ESCLARECIMENTO

PROCESSO - nº 1129/2020
PREGÃO ELETRÔNICO - nº 45/2020
OBJETO - Fornecimento de tampões de ferro fundido.

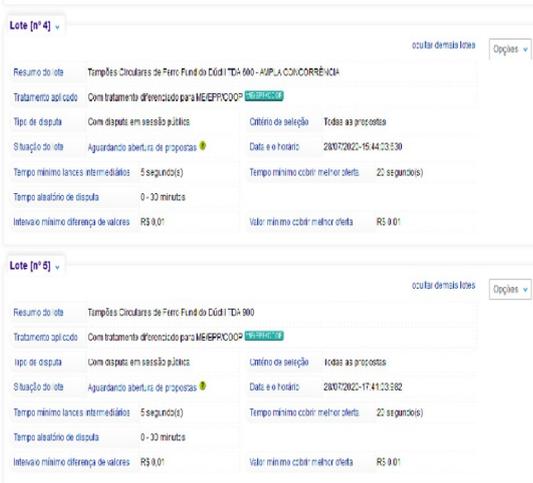
Com referência ao desenho do Tampão TDA 600, pedimos a possibilidade, de ser retirado as medidas da tampa "650" e "668", ou abrir uma tolerância de +-30mm, deixando estas duas medidas à critério de cada fabricante, pois com a inclusão dos anéis de polietileno, essas medidas extrapolam o dimensional, deixando apenas a passagem livre de 600mm (conforme norma NBR10160), a altura de 100mm (conforme norma NBR10160) e a base de 830mm (conforme entendimento/necessidade do setor de engenharia do SAAE).

Como exemplo, podemos citar que hoje, a maioria dos tampões que possuem passagem livre de 600mm, possuem tampas com média de 628mm de diâmetro, e não 650mm conforme desenho.

Isso abrirá mais competitividade ao certame, visto que a maioria dos fabricantes possuem os modelos conforme informado acima.

1 e 3 - Considerando os dois questionamentos que foram feitos, e a fim de uniformizar os parâmetros a serem considerados na variação de medidas dos tampões, em relação ao desenho original contido no edital, serão admitidas as seguintes variações de medidas para todos os três tampões:

- Medidas da base: variação de 10 % nas medidas;
- Medidas do centro do tampão (passagem livre): invariável (300 mm / 600 mm / 900 mm);
- Medidas da tampa (parte superior): variação de 5% nas medidas.
